Oggetto: Codice procedura 10847 - Costruzione ed esercizio di un impianto di produzione di energia elettrica da fonte eolica "FLORA" di potenza nominale pari a 52,8 MW, da realizzarsi nel comune di Manciano (GR) e delle opere ed infrastrutture connesse

TESTO DELLE OSSERVAZIONI

ALLEGATO n1 OSSERVAZIONI IMPIANTO EOLICO INDUSTRIALE "FIORA" COMPOSTO da n. 4 immagini e 4 pagine. IMMAGINE n. 1 .

IMMAGINE n. 2 CUMULO IMPIANTI EOLICI nel BACINO VISIVO TERRITORIO di MANCIANO e di MONTALTO di CASTRO.

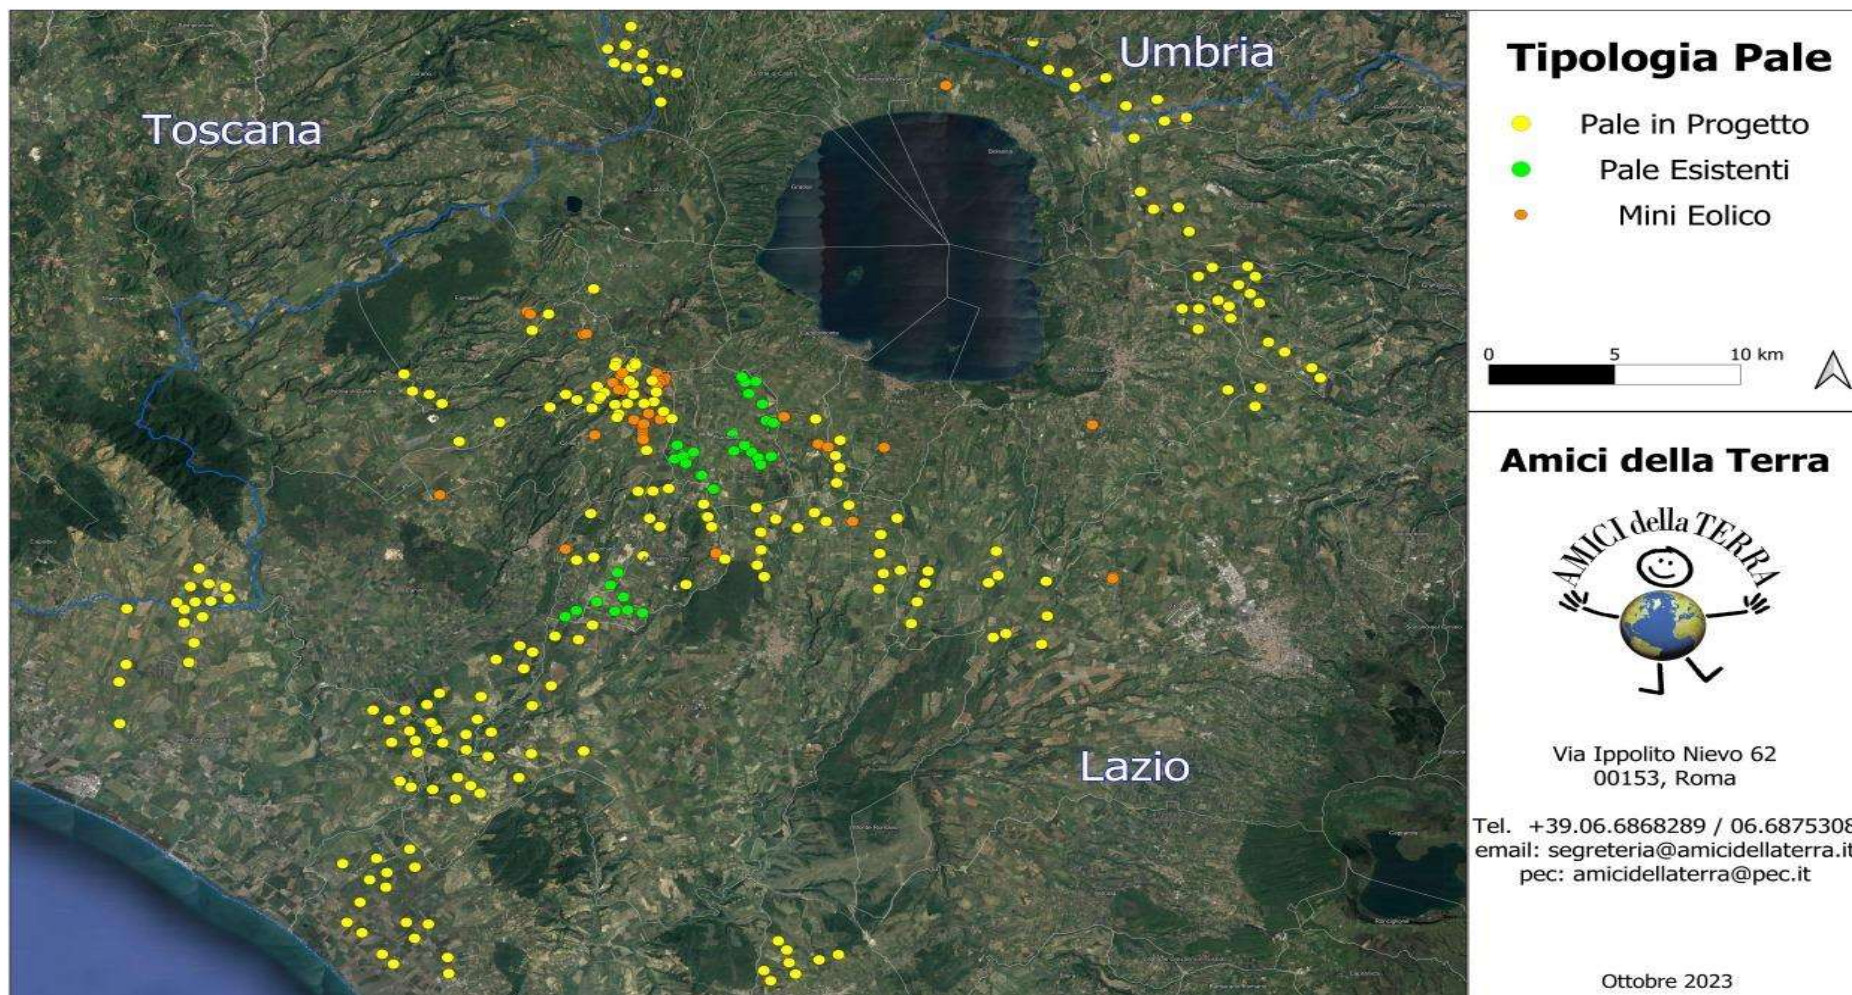
3) OSSERVAZIONE: CUMULO e SATURAZIONE IMPIANTI FER NELLA PROVINCIA di VITERBO, IN PARTICOLARE NEL COMUNE DI MONTALTO DI CASTRO E NELLA ZONA A CONFINE CON IL COMUNE di MANCIANO che SI TROVANO NELLO STESSO BACINO VISIVO.

La zona in cui in cui è stato progettato l'eolico Fiora è già occupata da diversi centinaia di ettari di impianti fotovoltaici già esistenti e in procedura VIA al Mase e alla Regione Lazio così come da diversi progetti di impianti eolici industriali (vedi Allegato Osservazioni immagini nn. 2,3 e 4. L'impianto eolico Fiora, pur trovandosi in Toscana ma nello stesso bacino visivo del territorio limitrofo laziale ed a poche centinaia di metri da una zona già estremamente satura del Lazio, andrebbe ad appesantire una situazione già *critica per la sostenibilità ambientale.*

A riprova di quanto affermato si cita la D.G.R del Lazio n. 171 del 12.05.2023 che da atto dell'elevato impatto ambientale e paesaggistico causato dal cumulo di impianti FER nella Provincia di Viterbo e la conseguente saturazione del territorio. Si porta a conoscenza che la zona più intensamente occupata dagli impianti FER (fotovoltaico ed eolico) sia già esistenti con centinaia di ettari di fotovoltaico già realizzati (immagine n. 4 Allegato) che in procedura VIA al MASE e alla Regione Lazio si trovano nell'area di dettaglio, intermedia e vasta dell'impianto eolico industriale denominato Fiora.
